CCR-VIA -- COMITATO DI COORDINAMENTO REGIONALE PER LA VALUTAZIONE D'IMPATTO AMBIENTALE

Giudizio n° 4255 Del 30/05/2024
Prot. n° 24/0172804 Del 26/04/2024

Oggetto: Art. 29 commi 2 e 4 del D. Lgs. 152/2006 e ss.mm.ii. - A.I.A. n. DPC025/226 del 24/11/2017 e ss. mm. ii. - Trasmissione relazione finale di controllo

A.I.A. n. DPC025/226 del 24/11/2017 e ss. mm. ii. - Trasmissione relazione finale di controllo

Stampaggio e preparazione materie prime

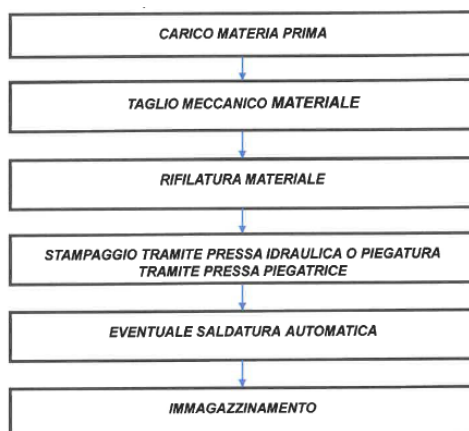
In figura si riportano gli step del ciclo produttivo in esame. Il tecnico riporta quanto segue:

- Per le emissioni in atmosfera “Nella linea non sono presenti punti di emissione in atmosfera convogliati né emissioni diffuse. È presente un'attività di saldatura dei manicotti per le tipologie di fondi che necessitano di una connessione. La fase di saldatura è di breve durata. I fumi sono aspirati tramite un aspiratore portatile posizionato direttamente sulla zona di applicazione del manicotto.

- Pertanto, non essendo presenti fonti di emissione in atmosfera, l'incremento delle ore di lavoro non ha determinato alcun tipo di impatto.
- Per le emissioni sonore “La linea genera delle emissioni sonore dovute alle lavorazioni meccaniche di manufatti in acciaio tramite taglio, rifilatura e stampaggio. Tuttavia, le emissioni sono di lieve entità, discontinue e circoscritte nei luoghi di lavoro e non sono percettibili al confine dello stabilimento. L'incremento delle ore di lavoro, e quindi della produzione annua, non ha determinato impatti sulla matrice acustica.” Tale affermazione viene giustificata sulla base della relazione acustica prodotta.

Schiumatura

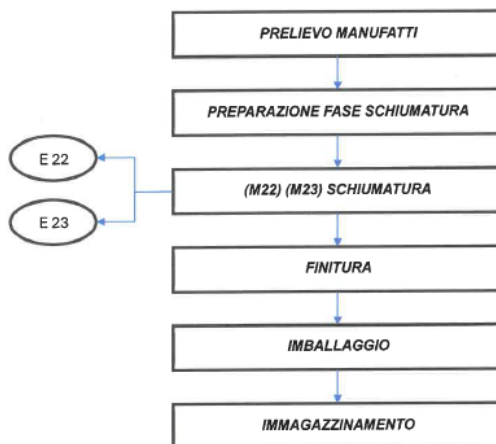
La fase di schiumatura prevede la generazione di esalazioni che vengono convogliate presso due camini denominati E22 e E23. L’emissione avviene in senso orizzontale tramite condotta realizzata in lamiera zincata ad una altezza da terra di 10 m, con una portata per i due camini rispettivamente di 15800 m³/h e 28000 m³/h.

- per quanto riguarda le emissioni in atmosfera quest’ultime non sono a valle di sistemi di abbattimento ma di semplici impianti di estrazione d’aria dato che il sistema di aspirazione ha come scopo principale il ricambio d’aria delle postazioni della linea produttiva. **Le emissioni, come riportato nella tabella, risultano essere sempre ampiamente al di sotto dei limiti autorizzati, anche nello scenario che prevede 24 ore lavorative per 310 giorni lavorati pertanto l’impatto generato dal superamento delle ore lavorative autorizzate risulta essere trascurabile.**

- Per quanto riguarda l’impatto acustico, l’unica fase della linea che prevede l’utilizzo di impianti è quando si attiva la macchina dosatrice ad iniezione che preleva poliolo e isocianato dai contenitori. A questi vanno aggiunte le emissioni sonore generate dall’impianto di aspirazione. Tuttavia, le emissioni sono di lieve entità e, anche per le ore notturne, lo studio di impatto acustico ha evidenziato il rispetto delle soglie di legge. Pertanto, l’impatto della linea sulla matrice acustica risulta essere trascurabile anche considerando l’aumento di produzione.
